2016년 10월

동심중공축／동심중실축 감속기부 외형치수 변경에 대한 안내

일부 기종에서 감속기부의 치수가 변경됩니다.

【도면1】
동심중공축

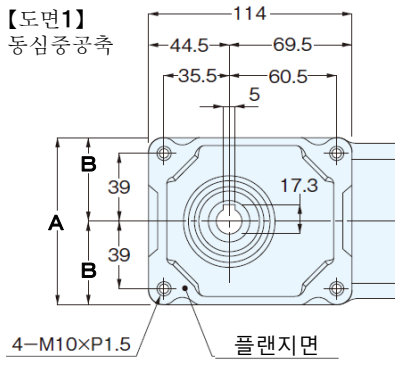
도면번호	A치수	B치수
【도면1】 동심중공축 F2S AF3S VF3S AF3SZ	구:96 ↓ 신:98	구:48 ↓ 신:49
【도면2】 동심중실축 F2F AF3F VF3F AF3FZ	구:96 ↓ 신:98	구:48 ↓ 신:49

※그 이외의 치수 변경은 없습니다. 취부치수도 동일합니다.

【도면2】
동심중실축

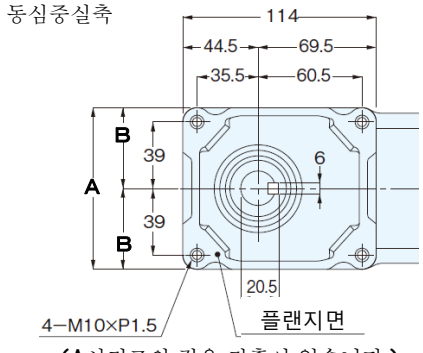
(A시리즈의 경우 키홈이 없습니다.)
